改善箇所説明図

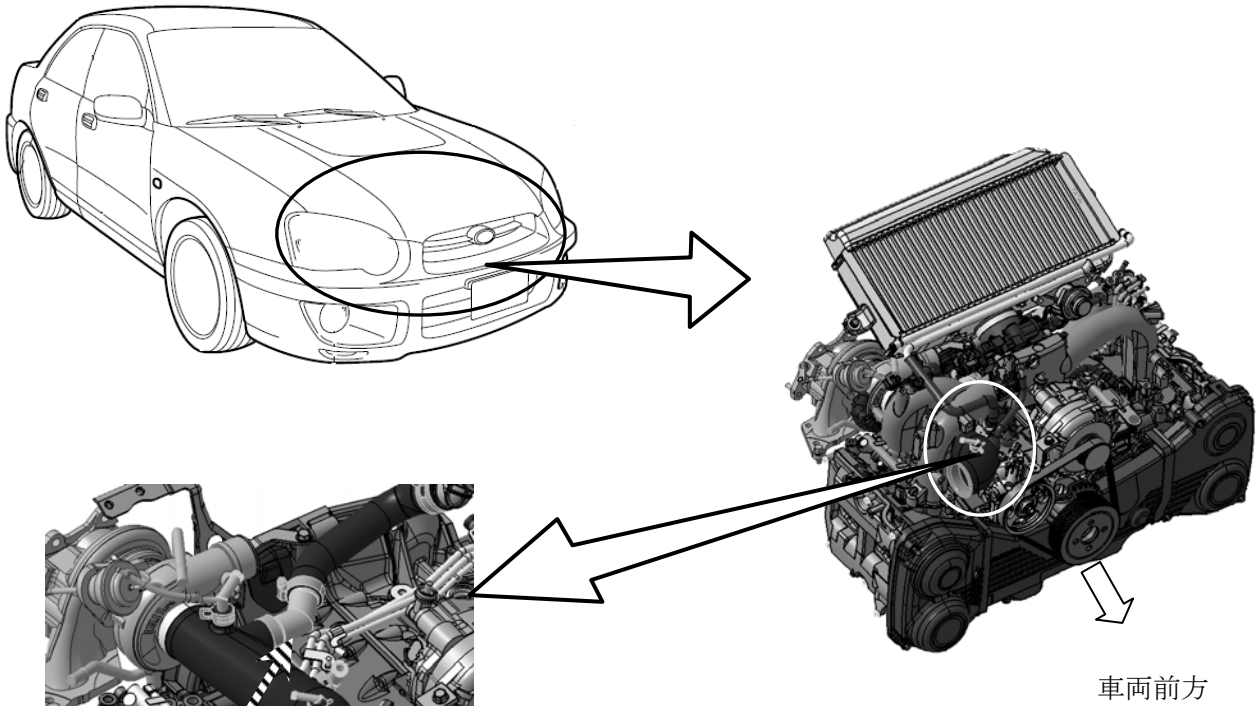
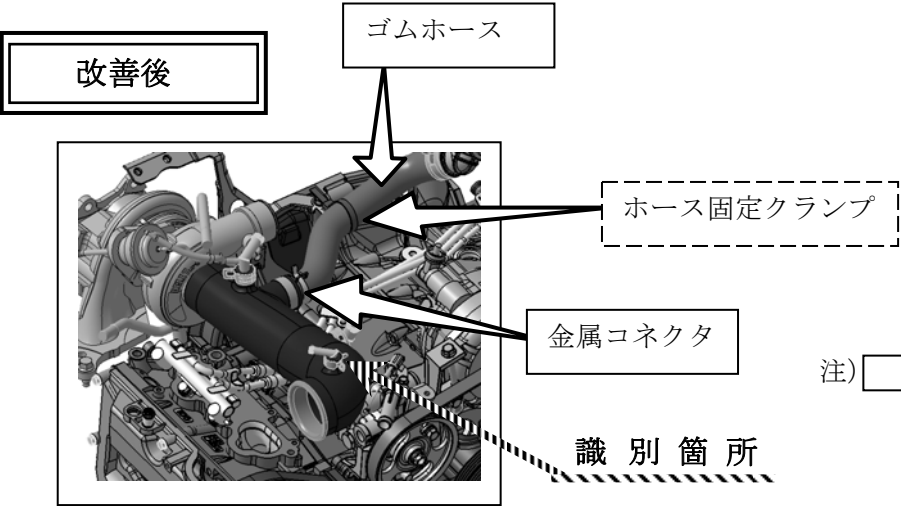
エアインテークダクトの構造が不適切なため、当該ダクトの金属コネクタ部と燃料パイプが接触することがある。そのため、燃料パイプが磨耗し、最悪の場合、当該パイプに穴が開き、燃料が漏れることで火災に至るおそれがある。

改善内容
 全車両、エアインテークダクトの金属コネクタ及びゴムホースを対策品に交換するとともに、ホース固定クランプを追加する。また、当該作業時に燃料パイプを点検し、接触した痕跡が認められた場合は当該パイプを新品に交換する。

識別
 エアインテークダクトのニップル頭部に白ペイントで識別する。
